Vorlage Nr.: 2-BV/278/2022
Status: öffentlich
Geschäftsbereich: Bauverwaltung
Datum: 03.01.2022
Verfasser: Dietrich Carmen

Bebauungsplan Nr. 179 "Neubau Feuerwache westlich der B 471 alt"; Empfehlungsbeschluss zur Würdigung der i. R. d. Auslegung nach §§ 3 Abs. 2 und 4 Abs. 2 BauGB eingegangenen Stellungnahmen und zum Satzungsbeschluss

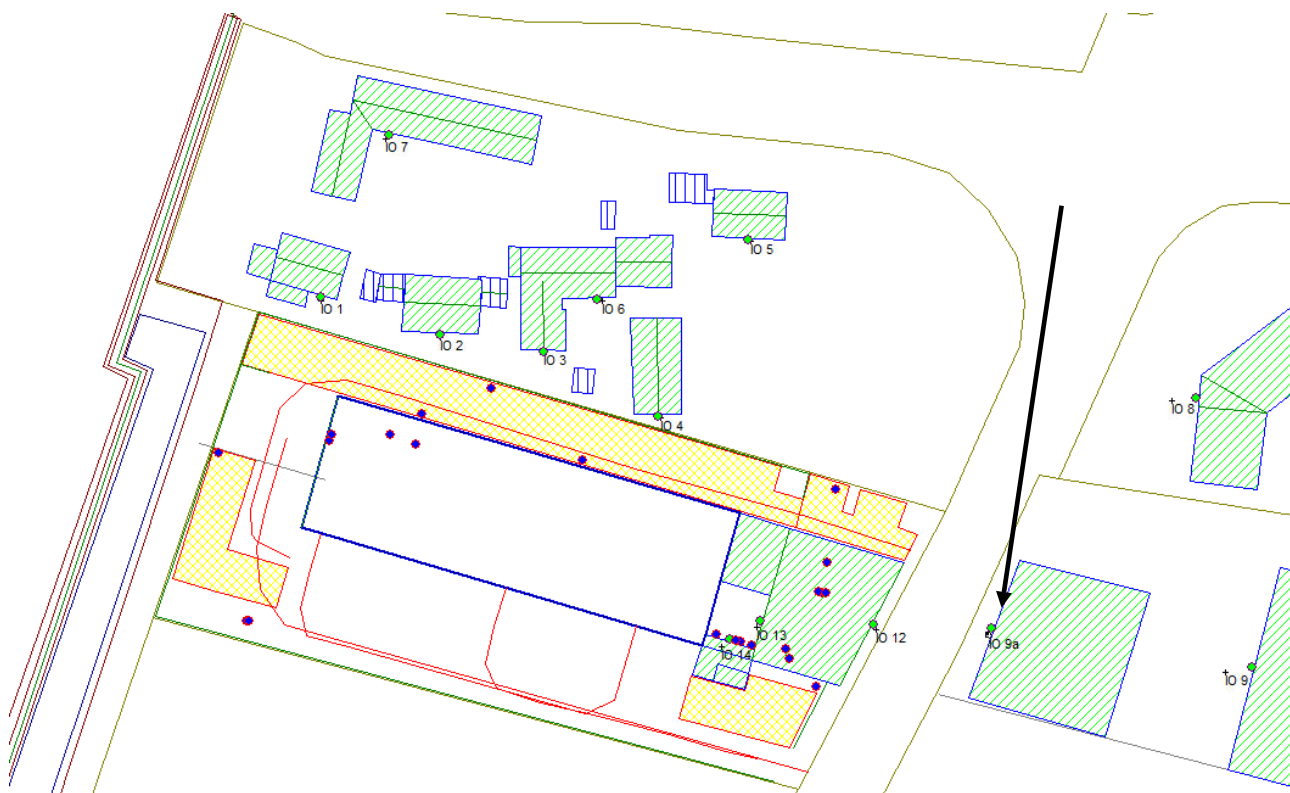
Weiterhin empfiehlt das Landratsamt die Festsetzung von fensterunabhängigen Lüftungseinrichtungen für schutzbedürftige Aufenthaltsräume (Schlafräume) der geplanten Betriebswohnungen im Bereich des Planungsgebiets bei Lärmbeurteilungspegeln ≥ 50 dB (A) (Ausschluss natürlicher Fensterlüftung).

Im Bezug zum Hinweis zur Festsetzung von fensterunabhängigen Lüftungseinrichtungen für schutzbedürftige Aufenthaltsräume (Schlafräume) bei Lärmbeurteilungspegeln ≥ 50 dB (A) ist festzuhalten, dass im Bereich der geplanten schutzbedürftigen Aufenthaltsräume aus dem Verkehrslärm nächtliche Beurteilungspegel von bis zu 51 dB (A) zu erwarten sind. Aufgrund der Abschirmung durch das eigene Gebäude und die nur geringfügige Überschreitung des Orientierungswerts ist festzustellen, dass die Anforderungen an gesunde Wohn- und Arbeitsverhältnisse dennoch gewahrt sind, da unter anderem die Immissionsgrenzwerte der 16. BImSchV für Mischgebiete, die tagsüber 64 dB (A) und nachts 54 dB (A) betragen, deutlich unterschritten sind. Die Forderung nach fensterunabhängigen Lüftungseinrichtungen führt zu Kostensteigerungen und steht damit dem Bedarf nach möglichst kostengünstigen Wohnungen entgegen. Die nur geringfügige Überschreitung von 1 dB (A) begründet aus Sicht des IB Seidel daher nicht die Festsetzung entsprechender Anforderungen.

Von einer Planänderung wird daher abgesehen.
